『テーマ3』

砂防事業設計積算基準書の留意事項

砂防事業設計積算基準書の留意事項

図5-41 不透過型砂防堰堤の計画捕捉流木量のイメージ（砂防堰堤1基の計画の例）

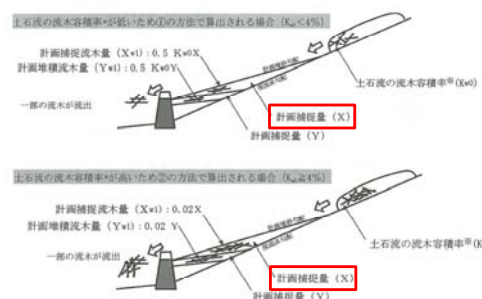
計画流出量と計画捕捉量を比較して小さい値を用いて、計画捕捉流木量を算出しないといけないが、計画編の計画捕捉量に対する説明のみでは、実際に捕捉可能な容積量で計算する可能性がある。

計画流出量と計画捕捉量を比較して小さい値で計算しないといけないが、計画捕捉量という言葉のみでは考え方を間違える設計者もいる。

資料編17-14頁に計画捕捉量の考え方についての記載があります。表記方法については、今後の砂防事業設計積算基準改訂時に更正します。

図6-34 土石塗・塗木補修工の選定フロー

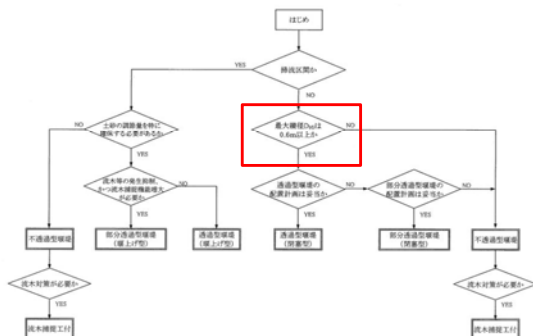
最大礫径が0.6m以上が透過型堰堤型式採用の判断材料となっている。

スリット間隔の最小施工幅を考慮して0.6mとしているが、実際には0.4m程度までは施工可能である。また、「鋼製砂防構造物設計便覧」の改訂に合わせて、砂防事業設計積算基準の見直しが必要ではないでしょうか。

現状の土石流捕捉実績からみても基準見直しの判断には至っておりません。

3) 置換え工法

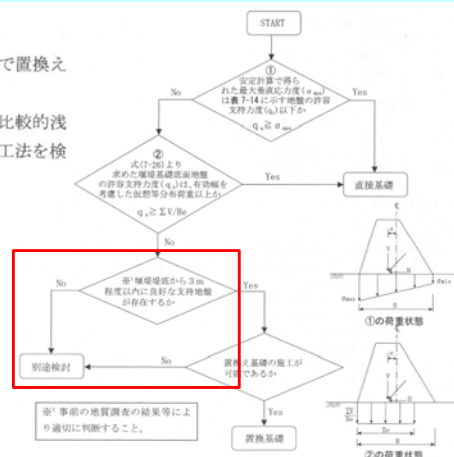
3m程度以内に支持地盤が確認できなかった場合の置換え以外の工法について施工例の記載が必要と考えられる。

置換え工法のみ具体例や計算例が記載してあるが、それ以外の選定基準等について特に記載はない。

地盤改良工法と併せてコンクリート以外の堰堤形式の検討も含めた観点での工法提案すること。

図7-60 水叩工・垂直壁工による前庭保護工

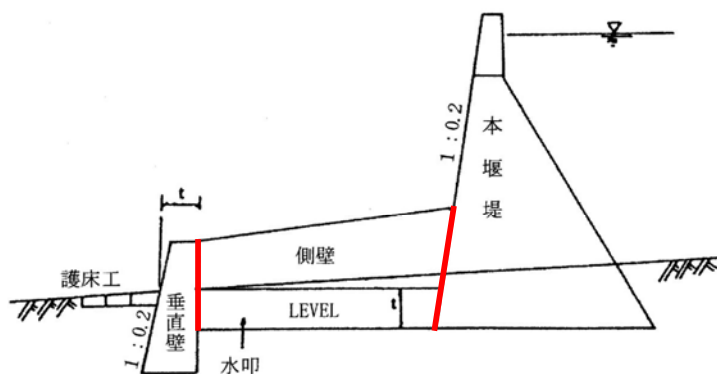
側壁・水叩きの上下流端に目地材を計上するように指示されることがあるため、県内統一することが必要と考えられる。

| 現状                | 発注者によっては、水叩き部の目地設置の有無にバラツキがある。 |

| 今後の対応<br>(砂防課 回答) | 目地の設置は、基本不要と考える。               |

図7-71 流向を下流流心に直角にできない場合

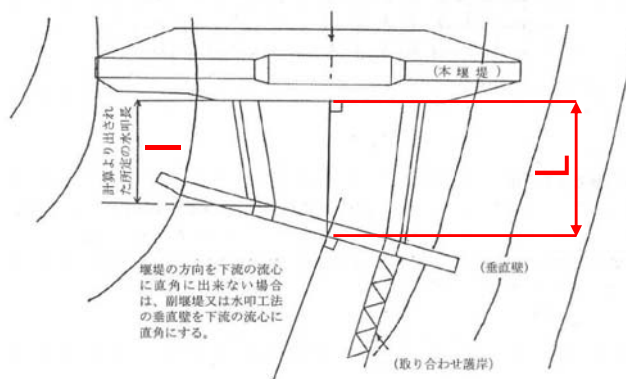
計算より出された所定の水叩き長について、記号による記載（I）をした方がよいのではないか。

| 現状                | 会社によっては、I（水叩き長）ではなく、L（本堤垂直壁間の長さ）で算出してしまう設計者もいる。 |

| 今後の対応<br>(砂防課 回答) | 今後の砂防事業設計積算基準改訂時に更正する。                          |

## ● 埋戻し護岸の根入れ

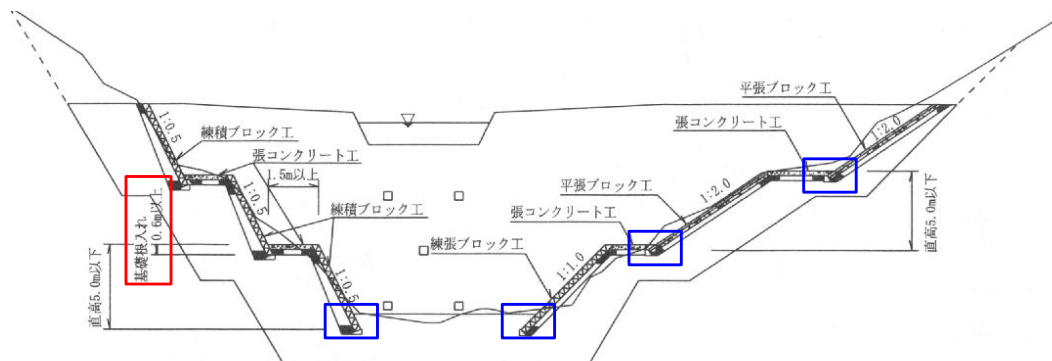
埋戻し護岸の根入れについて、積ブロックは0.6m以上の記載はあるが、その他についても記載した方が良いのではないか。

会社によっては、バラツキが生じる恐れがある。

今後の砂防事業設計積算基準改訂時に更正する。
